IV.3 Place de la Fédération

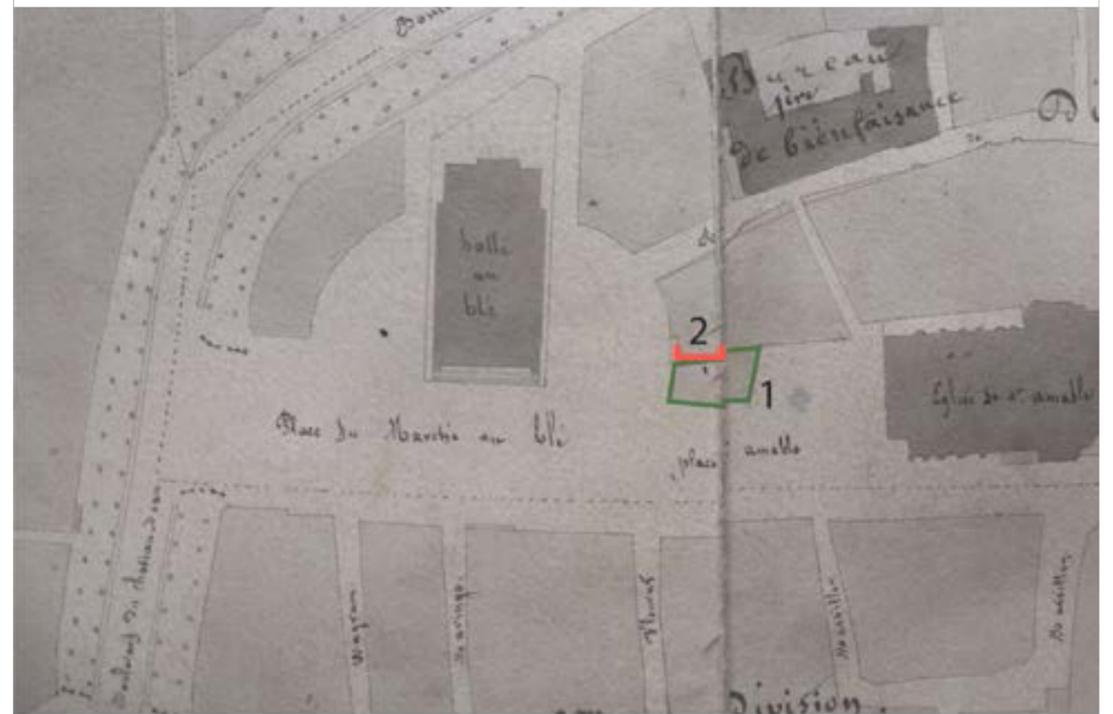
Le PSMV actuel comporte différents problèmes: en 1 sur le plan, des zones plantées qui ne correspondent pas à la nécessaire minéralité de la place; en 2 une construction imposée au-dessus de l'arcade ouvrants sur la rue Victor-Basch, difficile à mettre en oeuvre et qui n'était pas prévue dans le projet d'Attiret (cf. analyse historique de l'OAP et modèle de la place Royale de Dijon qui inclut lui une rue passant sous une arcade); en 3 des constructions déjà réalisées, la légende est donc obsolète; en 4 une construction imposée qui semble hors de propos (cf. photo page 49); en 5 la présence de hachures fines sur un immeuble qui semble devoir être mieux remarqué (cf. photo page).
